Avis Technique 2/13-1585*01 Add

Additif à l'Avis Technique 2/13-1585

COPANEL Ossature Bois et Métal

Cet additif concerne l'extension du domaine d'emploi en pose sur Constructions à Ossature Bois (COB) jusqu'à 18 m de hauteur (+ pointe de pignon).

Figure 1 - Joint type "chaise"

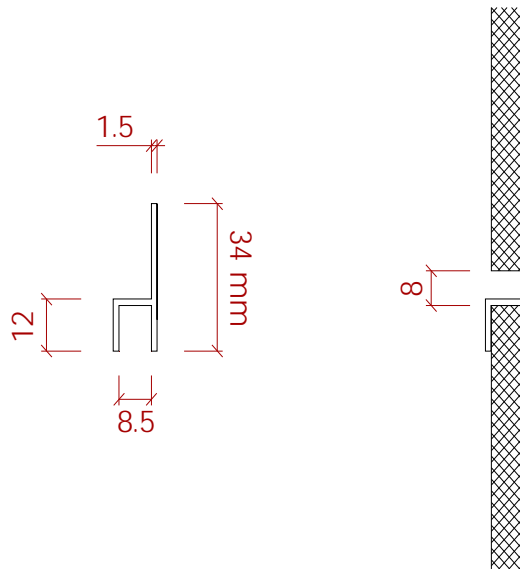
- de 9 à 18 m de hauteur (+ pointe de pignon) en situations a, b et c,
 - de 6 à 9 m de hauteur (+ pointe de pignon) en situation d,
- sont :
- joints fermés par des profilés « chaises » selon la figure 1,
 - mise en œuvre de bavettes à oreilles en profilés métalliques préformés prolongées au-delà du plan vertical du parement,
 - mise en œuvre de profilés métalliques préformés en linteau prolongés de 40 mm au-delà des tableaux des baies,
 - mise en œuvre de profilés métalliques préformés sur les tableaux des baies.
